廃炉・汚染水対策チーム会合／事務局会議資料  
「瓦礫類・伐採木・使用済保護衣類等の管理状況」の訂正について

2020年5月28日

東京電力ホールディングス株式会社

# 未更新箇所と更新後の値

### 瓦礫類・伐採木・使用済保護衣等の管理状況(2020.4.30 時点)

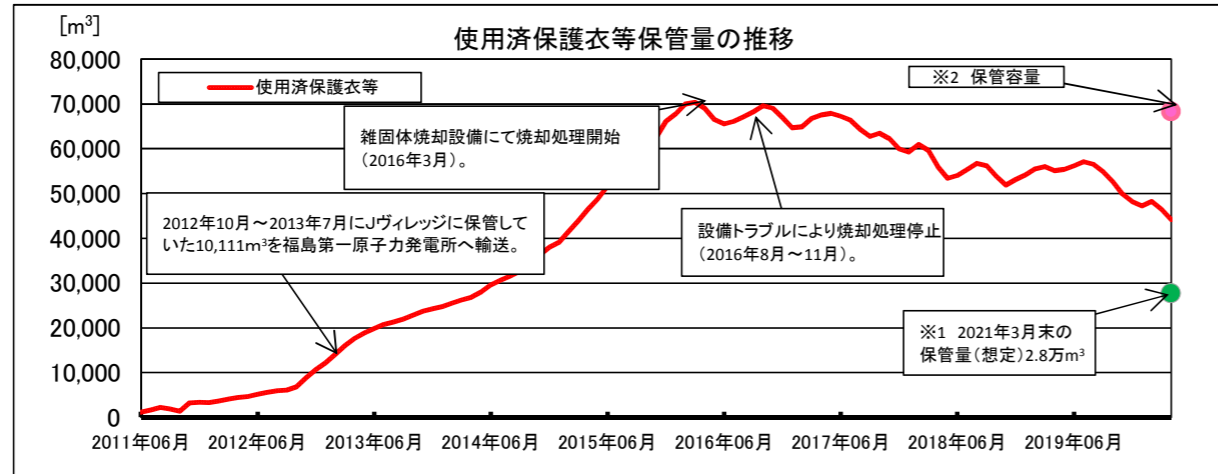
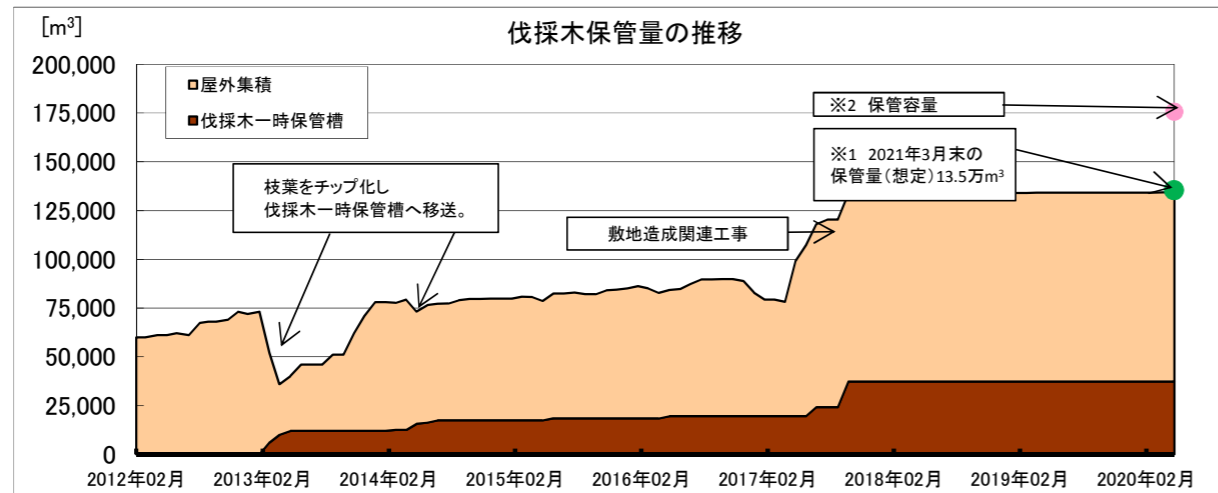
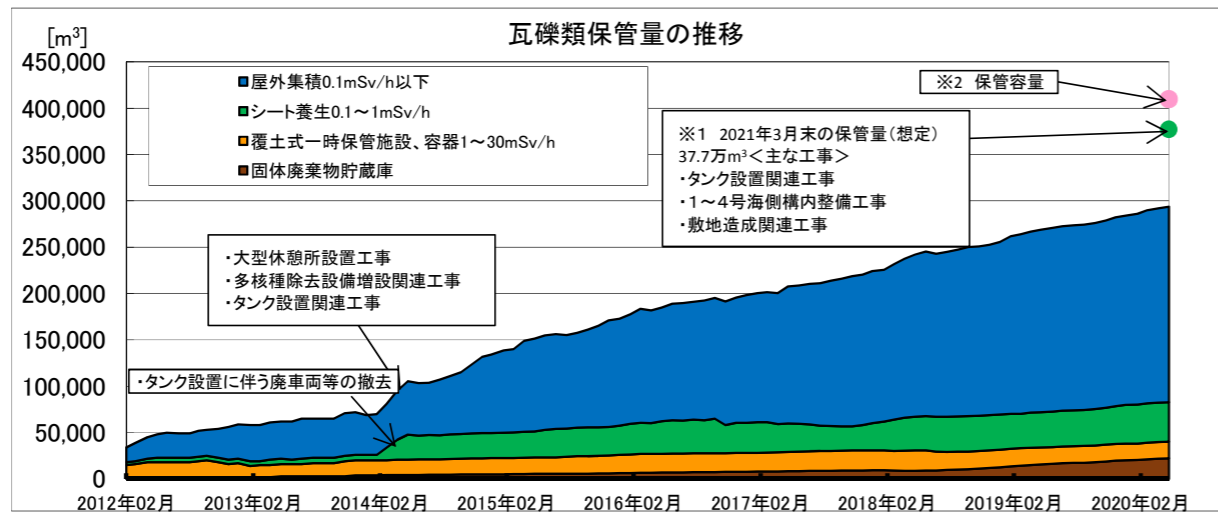
- 「瓦礫類・伐採木・使用済保護衣類等の管理状況（2020.4.30）」の作成・確認を行っていたところ、当該資料内の固体廃棄物貯蔵庫の保管容量の値が、社内の管理値※と異なっていることを確認
- そのため、今月の資料において数値の訂正を実施した
  - 訂正前：45,600m<sup>3</sup>
  - 訂正後：48,000m<sup>3</sup>
- 当該資料は固体廃棄物の保管量を毎月更新してお示ししているものである一方で、固体廃棄物貯蔵庫の保管容量は頻繁に変更になる値ではない
- そのため、当該資料の作成に際して、保管容量の数値の変更管理を失念し、管理状況に応じた管理値の変更や、実施計画変更状況の反映をしていなかったものと推定
- 今後、原因の調査や、過去の会議資料における未更新の値の抽出し同様の訂正措置や再発防止対策を検討する

固体廃棄物貯蔵庫 ~ 21800 / 45600 (48%)

正: 48000(m<sup>3</sup>)
